砧南小学校

平成30年度通学路合同点検実施結果 箇所図

通学路合同点検実施日時：平成30年9月14日 午前10時～

平成30年度通学路合同点検実施結果一覧(学校ごと)

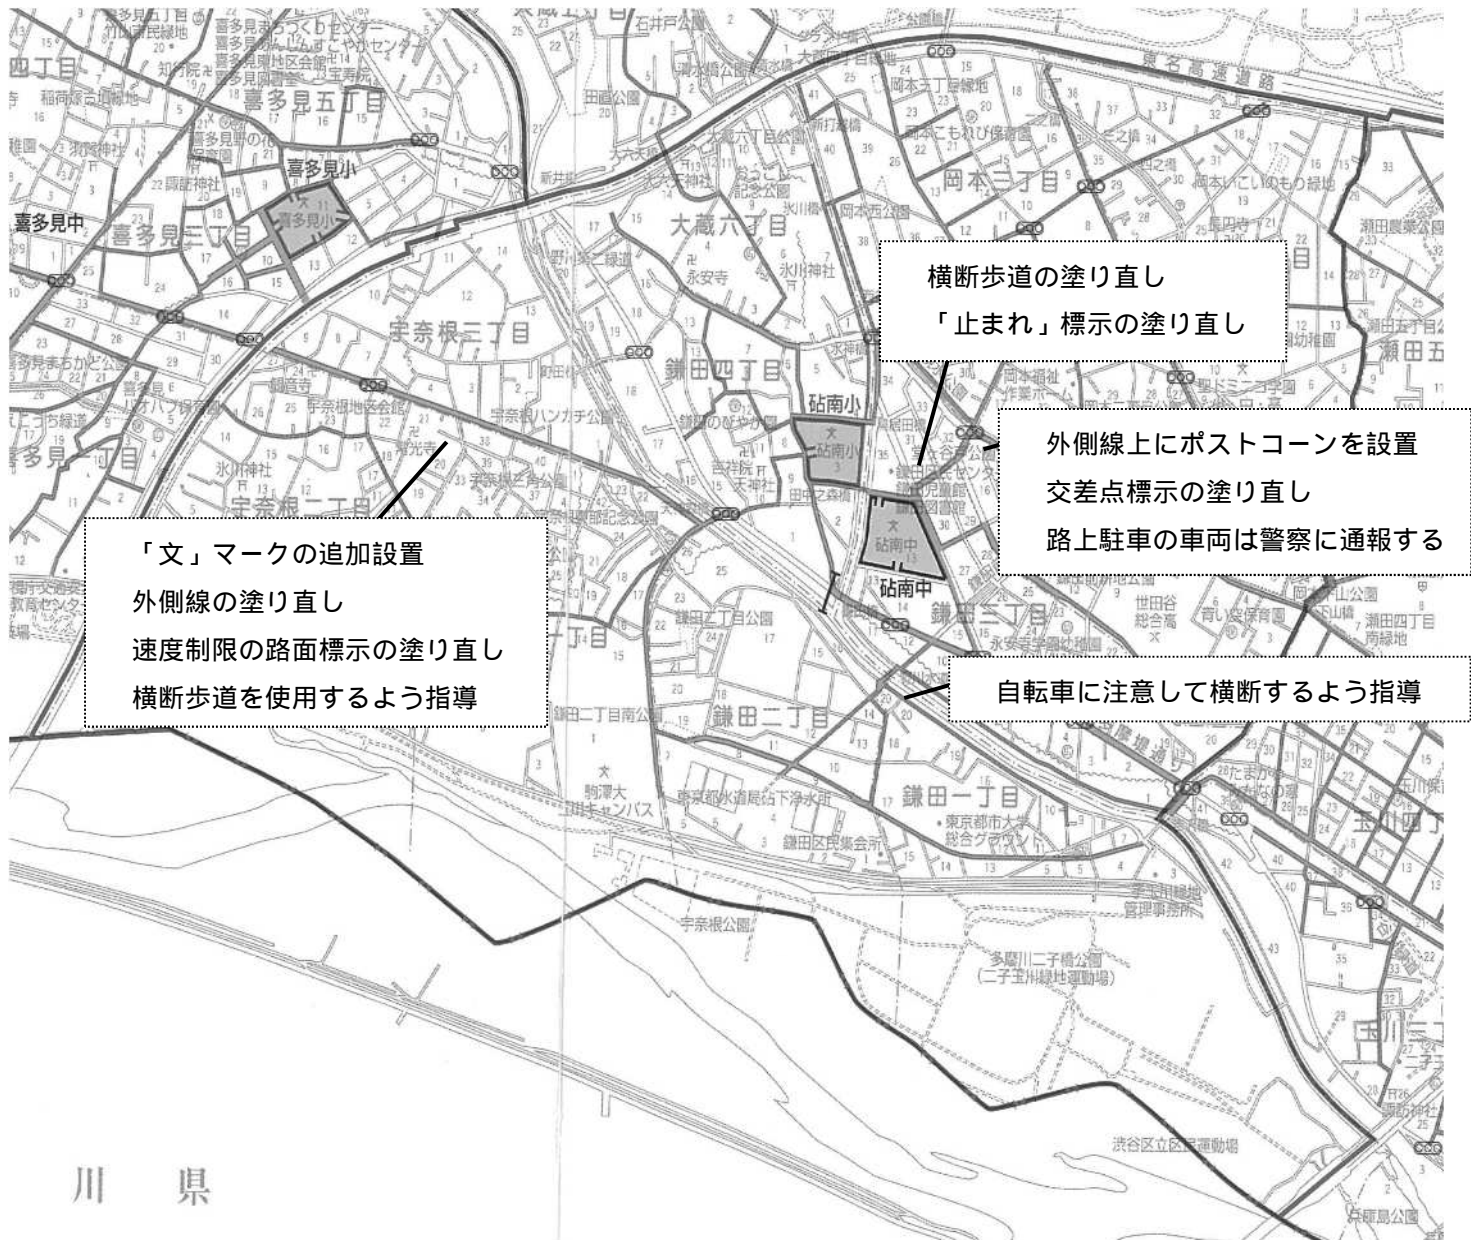
| 点検No | 点検箇所 | 点検理由 | 対策方針 | | |
|------|--------------------|--|----------|--|---------------------|
| | 岡本2-14 T字路 | <ul style="list-style-type: none"> 玉堤通りの抜け道として利用する車がスピードを出しており危険である。工事車両も見られる。 路上駐車が多く、通学路である路側帯を通行できないことから、通学路でない反対側の路側帯を通行せざるを得ない状況。 | 砧土木管理事務所 | 外側線上にポストコーンの設置を検討(路上駐車防止対策)する。 | 実施済 |
| | 鎌田2-16付近(野川水道橋) | 玉川沿いを走行する自転車のスピードが速い。児童の通学時間帯も、水道橋で一時停止せずに通行することが多く危険。 | 学校・PTA | 自転車に注意し、横断するなど、引き続き、児童に周知する。 | - |
| | 宇奈根3-2,3,4付近(水道道路) | 信号や横断歩道が少なく、横断歩道でない場所での横断が常態化している。 直線の道路のためスピードを出す車が多い。また、道幅が狭く車を避けるように自転車が端を走っており、歩行者と接触しそうなときがあり危険である。 | 学校健康推進課 | 「文」マークの追加設置を検討する。 | 実施済 |
| | 鎌田3-31付近 交差点 | 横断歩道の標示が消えかかっている。 | 成城警察署 | 横断歩道の塗り直しを検討する。 | 実施済 |

| 点検No | 点検箇所 | 点検理由 | 対策方針 | | |
|------|--------------------|--|----------|--|---------------------|
| | | | | 交差点標示(T)の塗り直しを検討する。 | 実施済 |
| | | | 学校・PTA | 路上駐車があれば、警察へ通報する。 | - |
| | | | 砧土木管理事務所 | 外側線の塗り直しを検討する。 | 実施済 |
| | | | 成城警察署 | 速度制限の路面標示「30」の塗り直しを検討する。 | 実施済 |
| | | | 学校・PTA | 児童に横断歩道を使用して横断するよう指導する。(滞留スペースがなく、横断歩道・信号の新設は困難) | - |
| | | | | 路面標示の「止まれ」の塗り直しを検討する。 | 実施予定 |
